TNO-rapport**TNO 2022 R10790 / SEC rapport 22.04.001****Herbeoordeling gebiedsverbod rond vuurtoren
Lange Jaap**

Datum	29 april 2022
Auteur(s)	(TNO) (Spelt Engineering & Contracting BV)
Exemplaarnummer	
Oplage	
Aantal pagina's	15 (incl. bijlagen)
Aantal bijlagen	
Opdrachtgever	Rijkswaterstaat
Projectnaam	Lange Jaap - deel 3
Projectnummer	TNO 060.53045, SEC 22.04.001

Figuur 2.1: Schade V-202106-223; foto van nulopname (links) en van drone-inspectie (rechts)

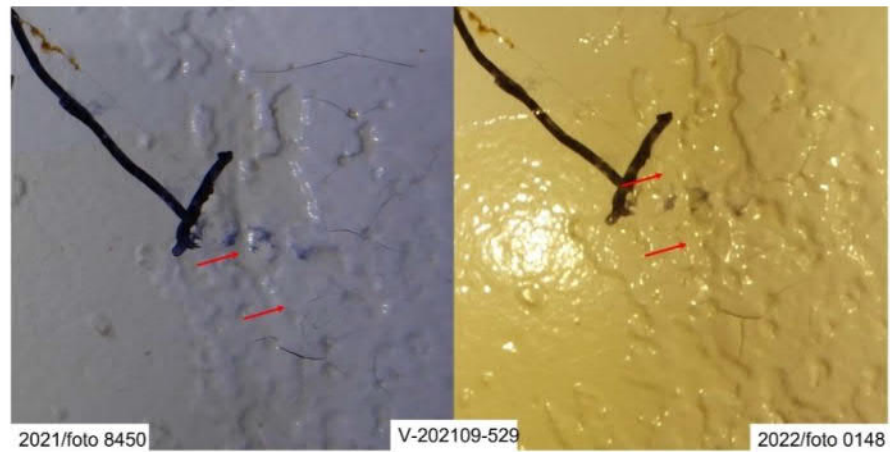
- Schade V-202106-223: Ten aanzien van deze scheur heeft Nebest aangegeven dat de geschatte groei ligt tussen 0-5 mm. SEC/TNO is van oordeel dat de foto's van de nulinspectie en van de drone-inspectie onvoldoende duidelijk van elkaar verschillen om te kunnen concluderen dat er sprake is van scheurgroei (figuur 2.1).
- Schade V-202109-529: Ten aanzien van deze scheur heeft Nebest aangegeven dat de geschatte groei ligt tussen 0-35 mm. SEC/TNO is van oordeel dat er geen sprake is van scheurgroei. De door Nebest aangegeven verlenging van de scheur, ten opzichte van de aftekening op het oppervlak, was reeds te zien op de foto die tijdens de nulopname is genomen (figuur 2.2).

Figuur 2.3: Schade V-202109-682; foto van nulopname (links) en van drone-inspectie (rechts)

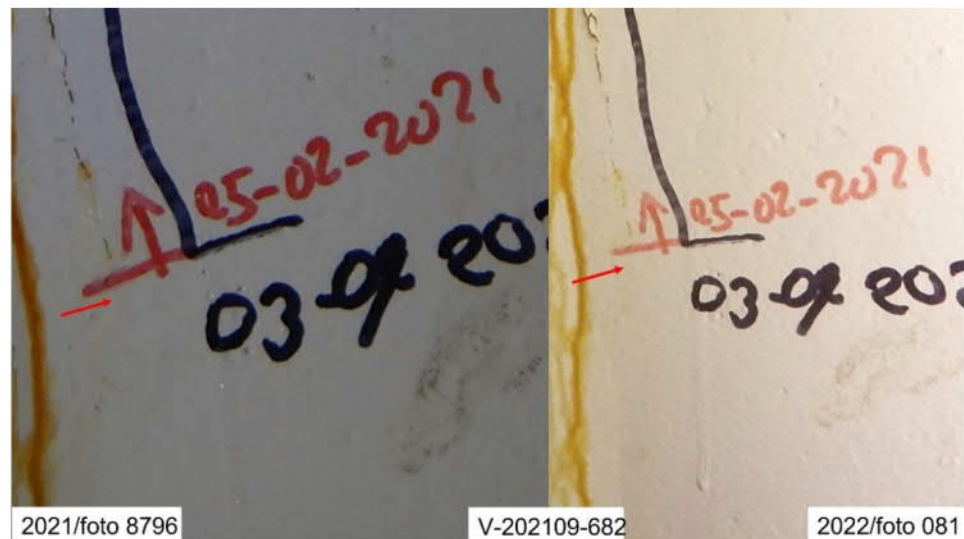
- Schade V-202109-682: Ten aanzien van deze scheur heeft Nebest aangegeven dat de geschatte groei ligt tussen 0-5 mm. SEC/TNO is van oordeel dat de foto's van de nulinspectie en van de drone-inspectie onvoldoende duidelijk van elkaar verschillen om te kunnen concluderen dat er sprake is van scheurgroei (figuur 2.3).

Figuur 2.4: Schade V-202109-2463; foto van nulopname (links) en van drone-inspectie (rechts)

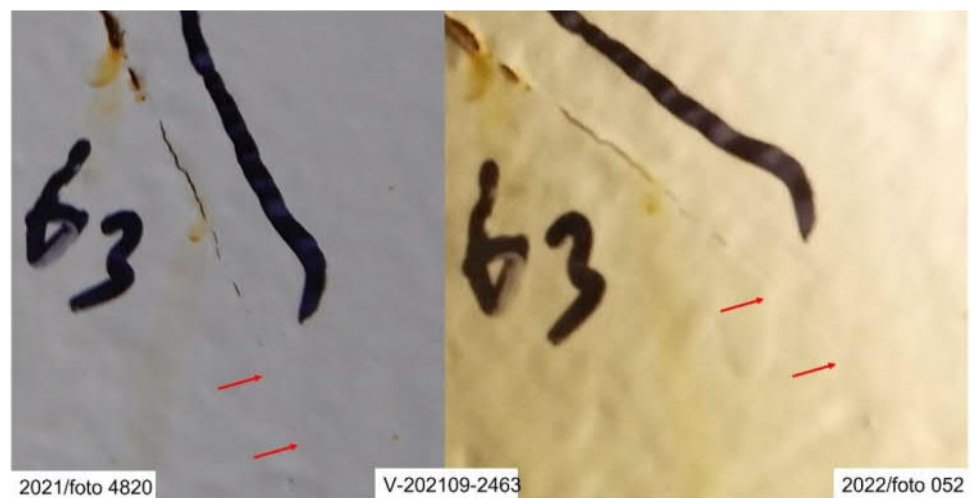
- Schade V-202109-2463: Ten aanzien van deze scheur heeft Nebest aangegeven dat de geschatte groei ligt tussen 0-5 mm. SEC/TNO is van oordeel dat er geen sprake is van scheurgroei. De door Nebest aangegeven verlenging van de scheur, ten opzichte van de aftekening op het oppervlak, was reeds te zien op de foto die tijdens de nulopname is genomen (figuur 2.4).

Figuur 2.5: Schade V-202109-; foto van nulopname (links) en van drone-inspectie (rechts)

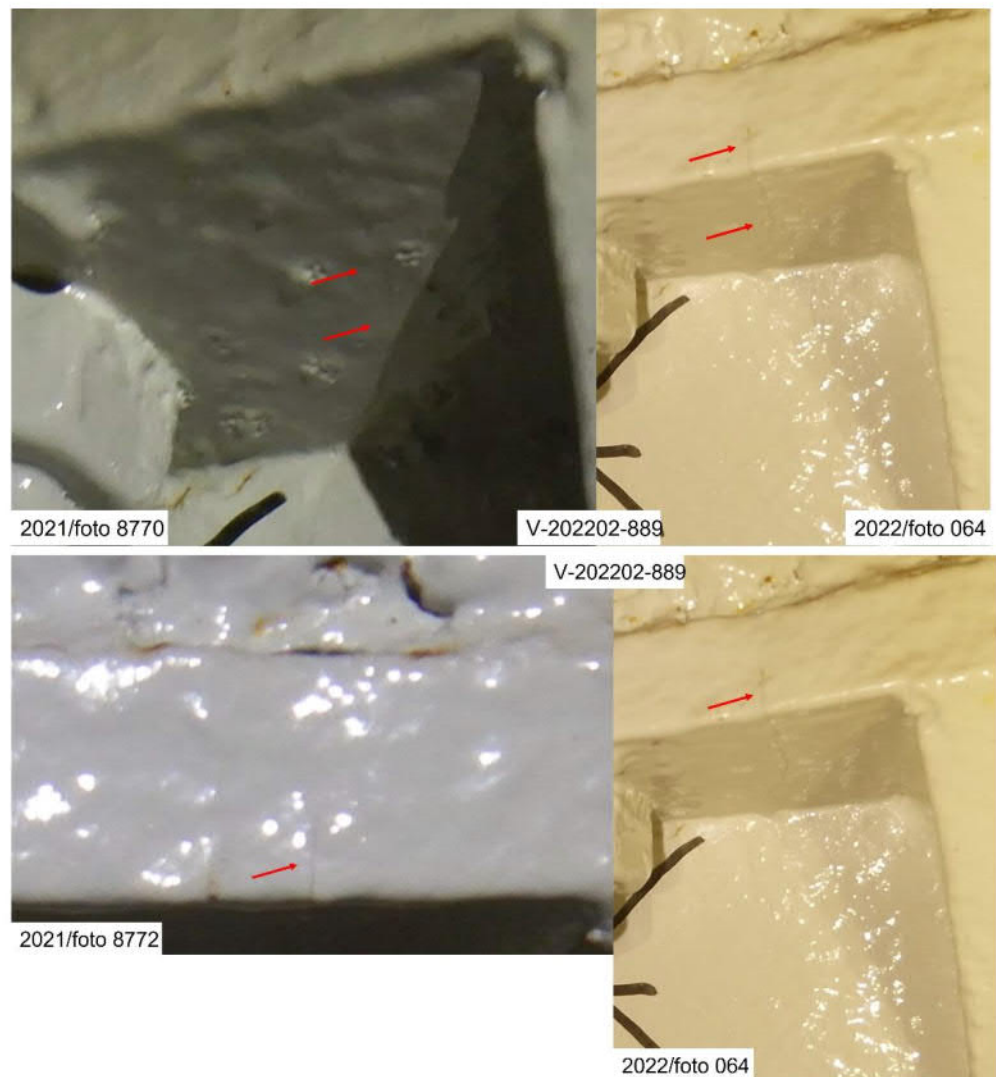
- Schade V-202202-889: Ten aanzien van deze scheur heeft Nebest aangegeven dat deze 70 mm is gegroeid. SEC/TNO is van oordeel dat er geen sprake is van scheurgroei. Door Nebest is aangegeven deze scheur een nieuwe schade betreft naast een bestaande schade. Echter, de betreffende scheur was al zichtbaar op foto's van de nulopname en was ten tijde van de drone-inspectie niet langer geworden (figuur 2.5).
